# 大間原子力発電所

## 敷地の地質・地質構造

### (コメント回答 その12)

2020年10月9日  
電源開発株式会社

陸域のdF断層系の変位センス・性状(2/2):その他の断層(df-3断層)の変位センス・性状

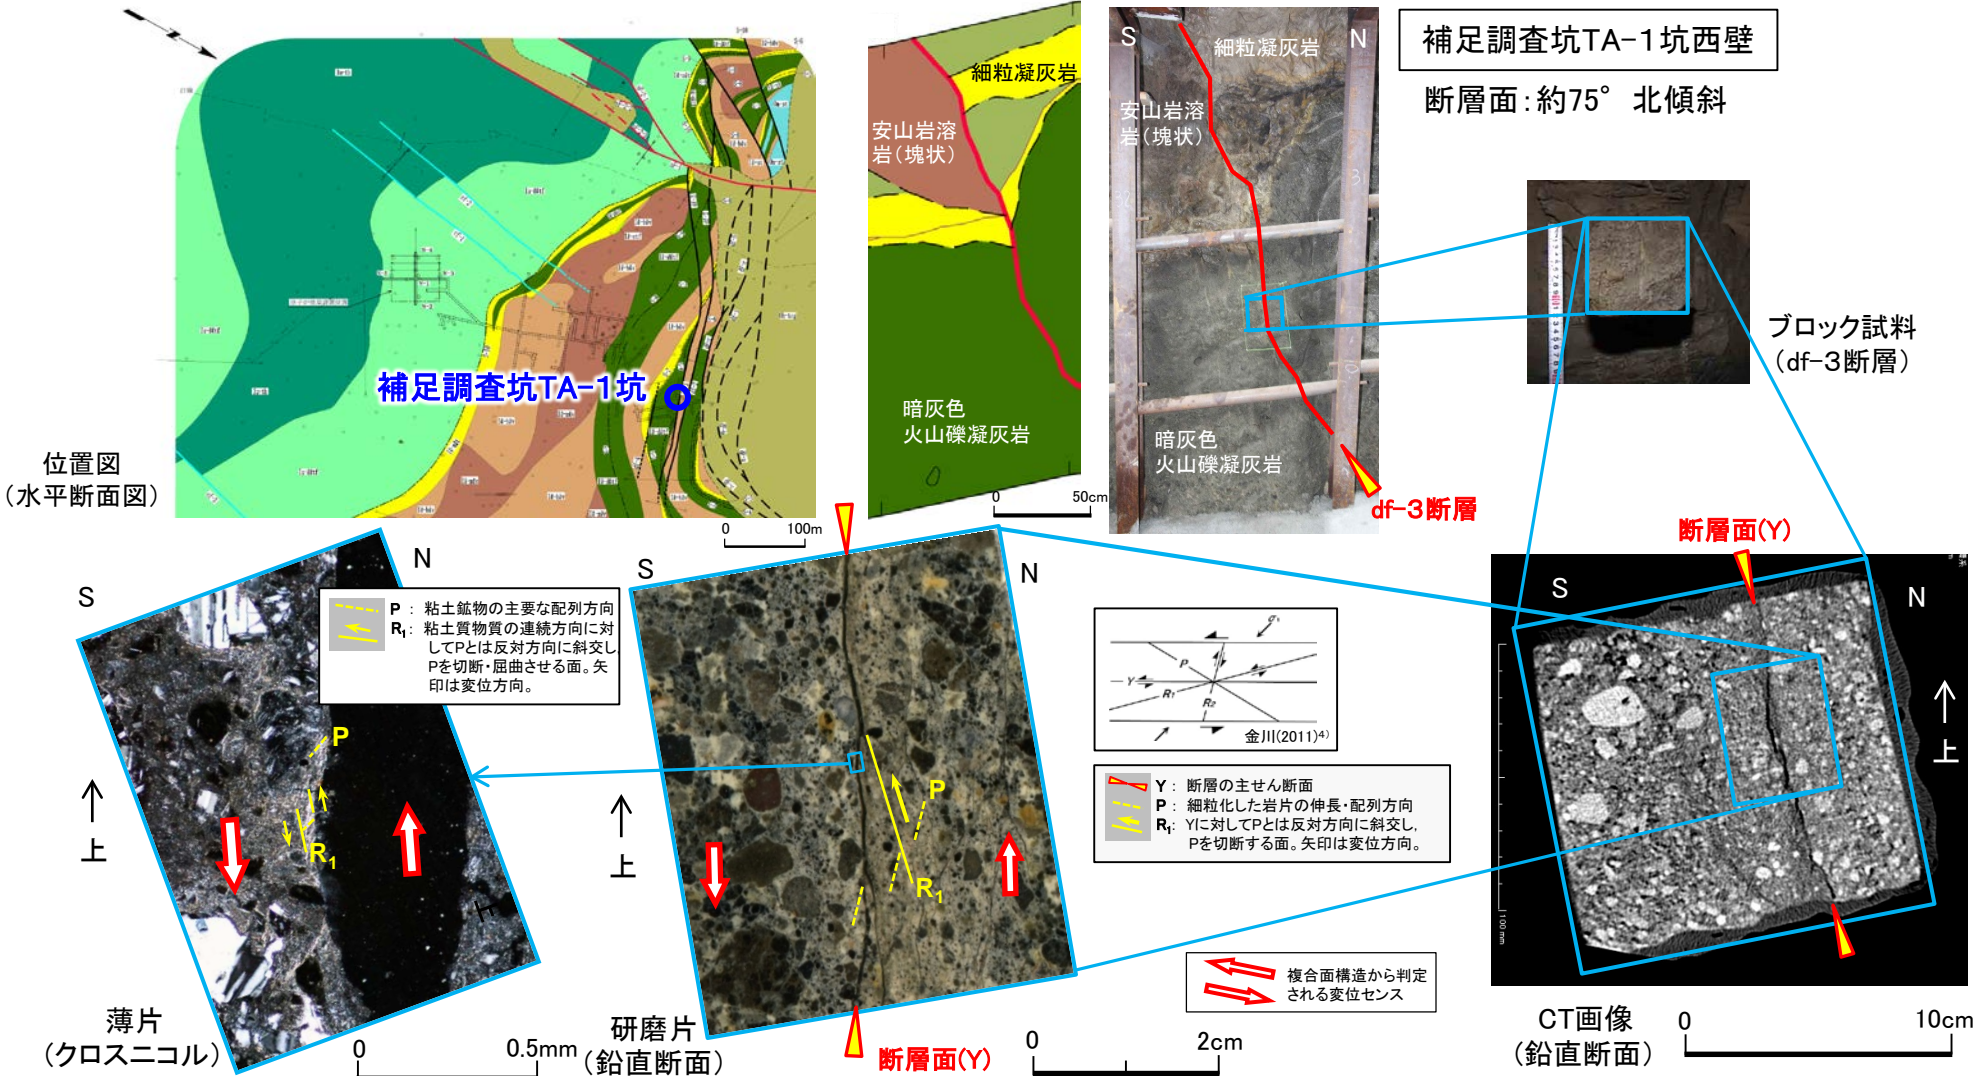
2.2.1 dF断層系の分布・変位センス・性状(11/35) コメントNo.S2-142

- 複合面構造が確認されたdf-3断層の変位センス・性状を示す。
- 補足調査坑TA-1坑のブロック試料の研磨片及び薄片によると、df-3断層の変位センスは南側落下の縦ずれセンスと判定される。
- 断層面は明瞭で、密着又はフィルム状の粘土質物質を挟在する。

2.2.1 dF断層系の分布・変位センス・性状(27/35)

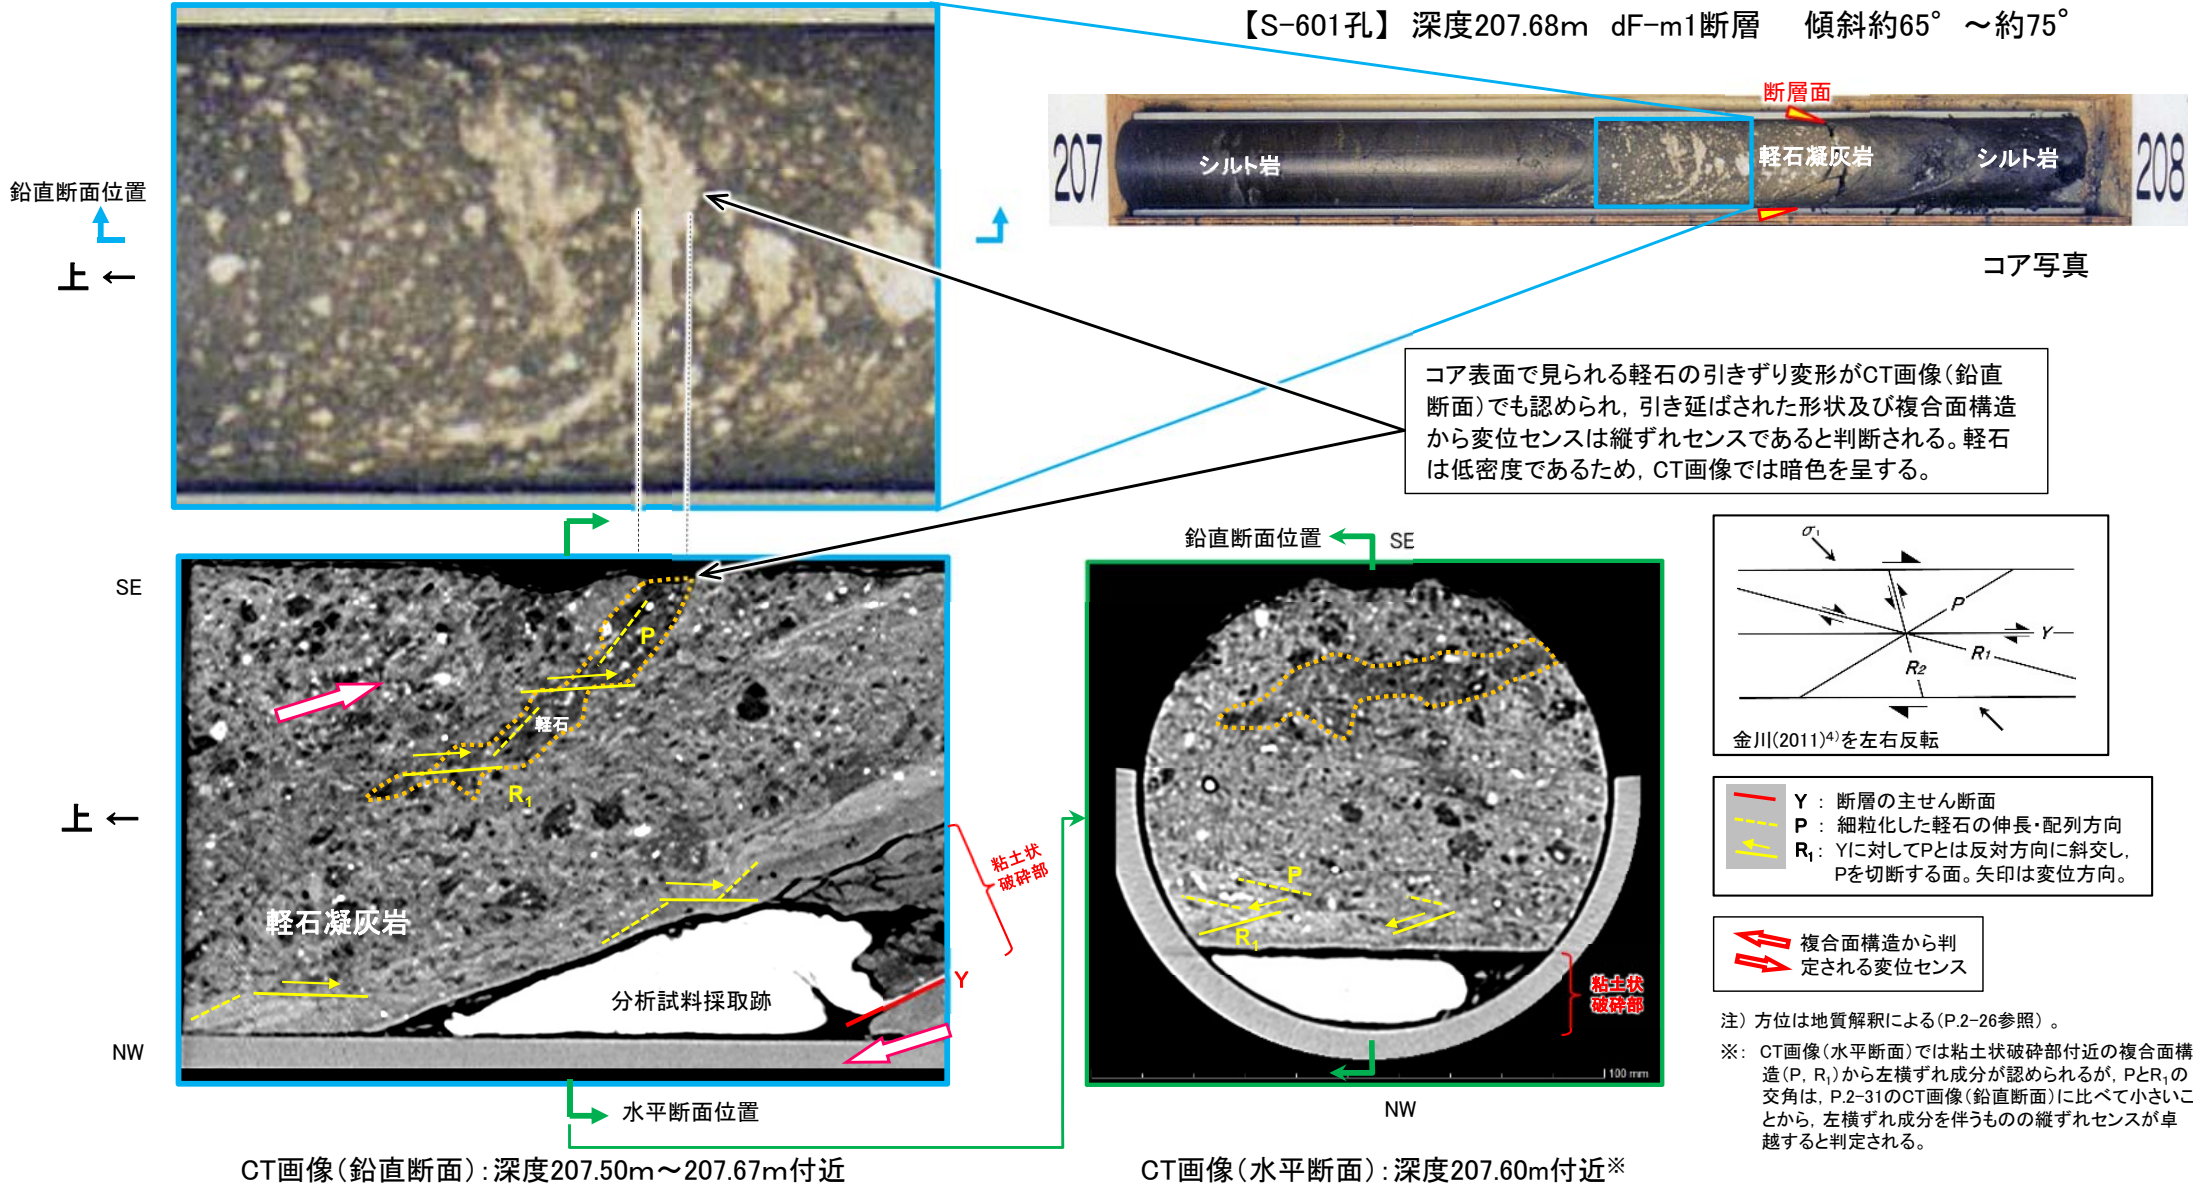
コメントNo.S2-142

dF-m1断層の上盤の軽石凝灰岩に含まれる軽石の変形は、コア観察で縦ずれセンスで引きずられた形状を示し、CT画像(鉛直断面)で縦ずれセンスの複合面構造(P, R<sub>1</sub>)が明瞭に認められ、CT画像(水平断面)で横ずれ成分は認められないことから、縦ずれセンスが卓越すると判定される。

dF-a断層想定延長部の拡大コア写真

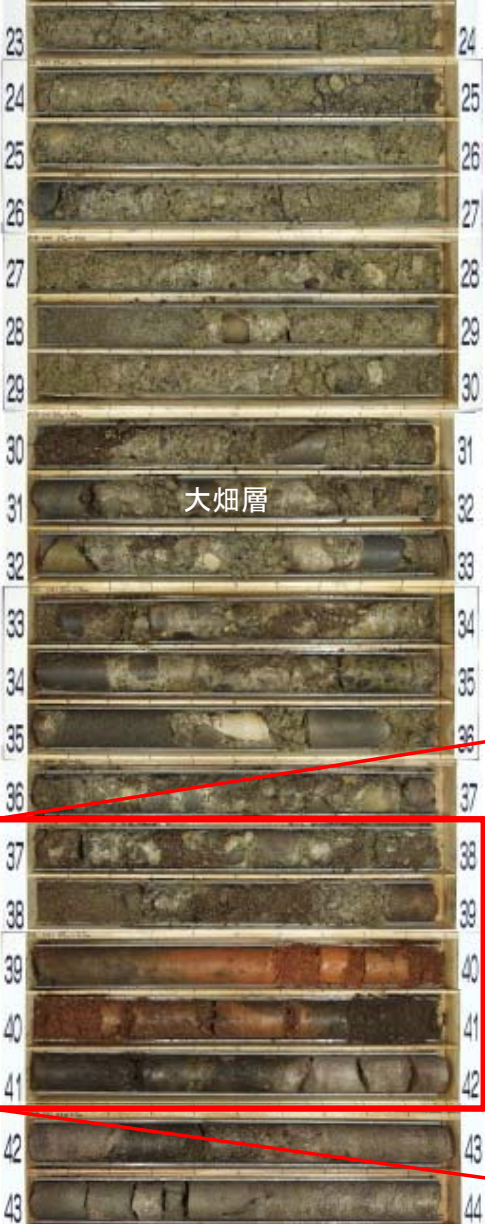
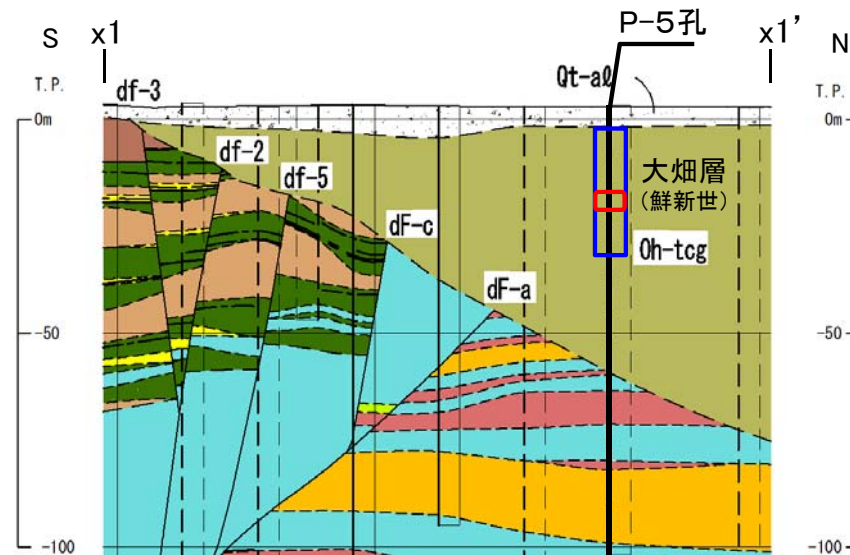
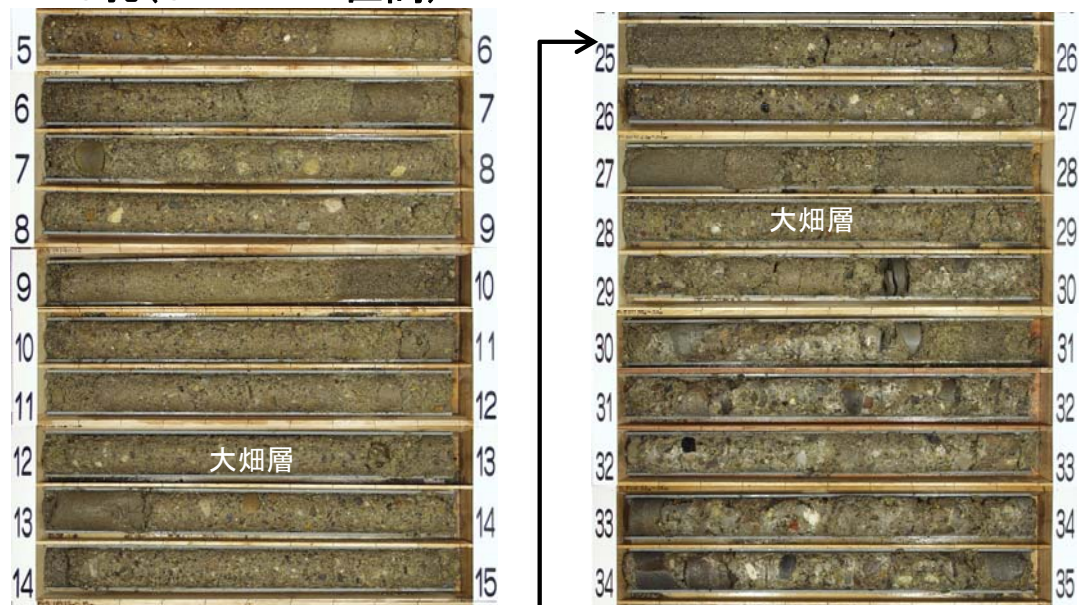
コメントNo.S2-143

- P-4孔では、dF-a断層の想定延長部(5m区間)を含む30mの区間※において、大畑層の凝灰質礫岩中には、破碎部や礫の一定方向の配列等の断層を示唆する性状は認められない。大畑層の凝灰質礫岩は固結度が低く部分的に砂状を呈するが、断層を示唆するせん断面、粘土状破碎部等は認められない。
- 想定延長部中の深度約39.35m~約40.60mにある褐色礫は、陸上の噴出物(火山碎屑岩等)が酸化して褐色化したものと考えられる。この褐色礫の一部砂状を呈する部分は、上下面がほぼ水平であり削孔時のコアの回転で軟質な部分が崩れたものと考えられる(大畑層中の褐色礫の分布・性状はP.2-56~P.2-58参照、大畑層中の褐色礫の認定については補足説明資料P.2-68~P.2-76参照)。
- dF-a断層を挟んだ両側で大畑層の基底面に断層を示唆する南側落下の形状が認められないこと(P.2-47, 2-48参照)、上記のとおり大畑層内に断層を示唆する性状が認められないことから、dF-a断層は後期更新世以降の活動はないと判断される。

### 上載地層法による活動性評価(12/21): dF-a断層と大畑層の関係(12/14): 大畑層中の褐色礫の分布・性状(2/3) 褐色礫の分布

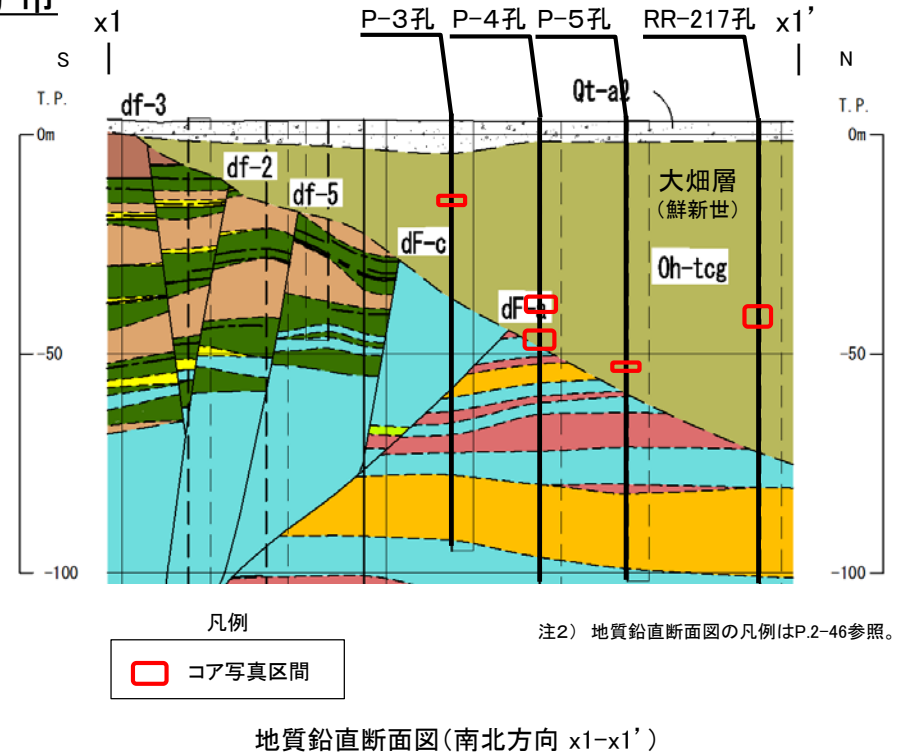
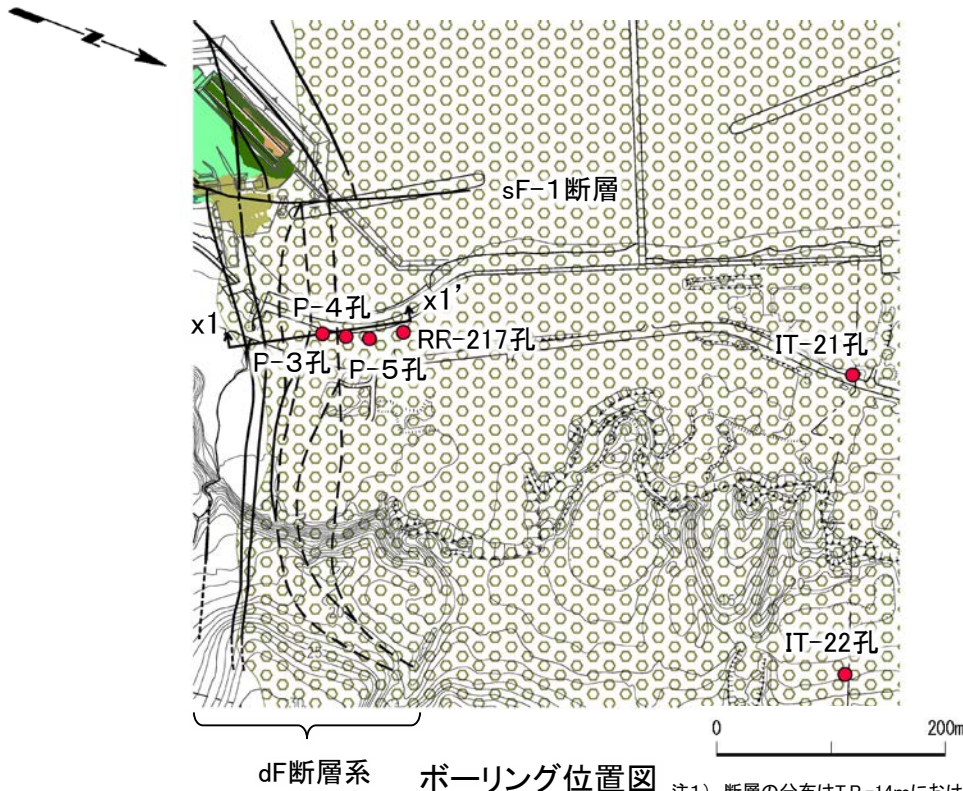
| No.    | 項目    | 指摘時期                    | コメント内容  | 掲載箇所  |           |
|--------|-------|-------------------------|---|---|-----------|
| S2-143 | dF断層系 | 第893回審査会合<br>2020年8月28日 | <p>dF-a断層の想定延長部と大畑層の関係において、大畑層中の褐色の部分について、褐色礫と説明されたが、本日提示された資料では礫と判断できない。礫であると主張するのであれば、ボーリングコアの拡大写真やスケッチを提示し説明すること。</p>  | 2-51, 2-58  | 2-67~2-76 |

df-a断層の想定延長部の一部に軟質な褐色礫が分布するため(P.2-51参照), df-a断層の想定延長部以外の大畑層中の褐色礫の分布・性状と断層との関係を検討する。

- 敷地北側に分布する大畑層は、主として凝灰質礫岩から成り、径数mm~数mの様々な岩種の亜円礫~角礫を含む。礫は火山碎屑岩やデイサイト等から成り、散点的に褐色を呈する火山碎屑岩礫を含む。
- 大畑層中には、平面的に断層から約400m離れた敷地北側のIT-21孔及びIT-22孔、並びにx1-x1'断面のdf-a断層の想定延長部以外のP-3孔, P-4孔, P-5孔及びRR-217孔にも、df-a断層の想定延長部付近のP-4孔深度40m付近(P.2-51参照)と同様に、褐色礫が分布する(P.2-58参照)。
